敦賀発電所1号機 廃止措置計画の工程変更に伴う変更届の提出について

敦賀発電所 1 号機 廃止措置計画（工程）の変更について

2025年 5 月19日
日本原子力発電株式会社

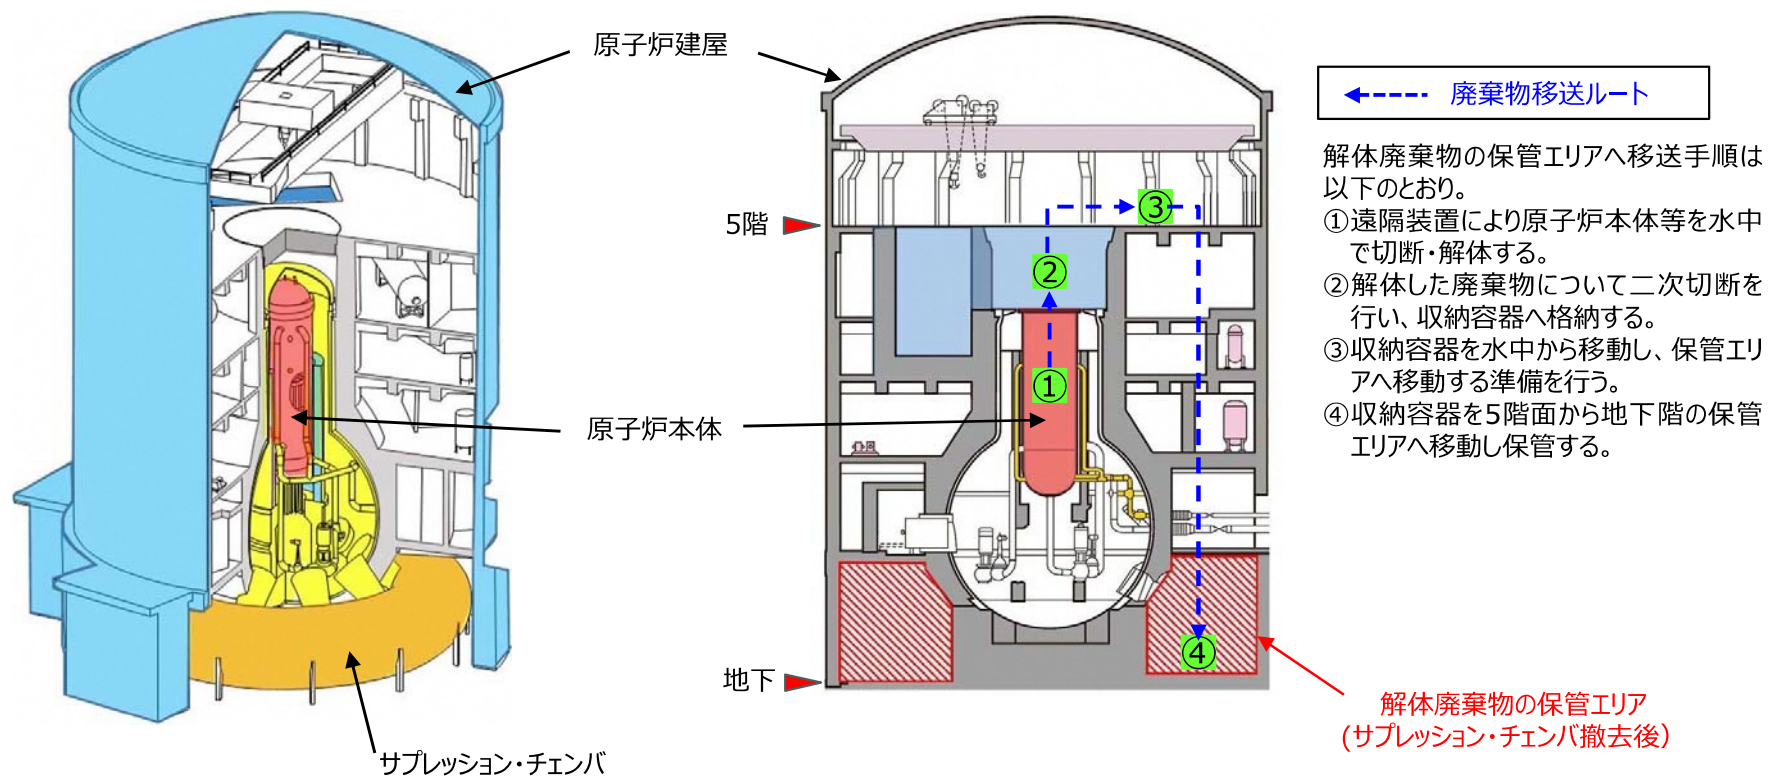
- 現在、原子炉本体等解体に干渉する施設の解体を行っているところであり、2026年度から原子炉本体等の解体を予定していたが、解体廃棄物を保管する予定のエリアにある大型機器の解体に今後7年程度を要することから、解体着手を2033年度に延期。
- これに伴い、廃止措置の完了時期を2040年度から2047年度に7年延期。

7年延期

年度	2017	2032	2033	2041	2042	2047
各段階						
		原子炉本体等解体準備期間		原子炉本体等解体期間		建屋等解体期間
主要工程						
		1号炉原子炉建物内から核燃料物質の搬出				
		原子炉解体に干渉する施設の解体				
		原子炉本体等放射能減衰 (安全貯蔵)		原子炉本体等解体		
				建屋解体		
				原子炉本体等以外の解体		
				核燃料物質による汚染の除去		
				核燃料物質によって汚染された物の廃棄
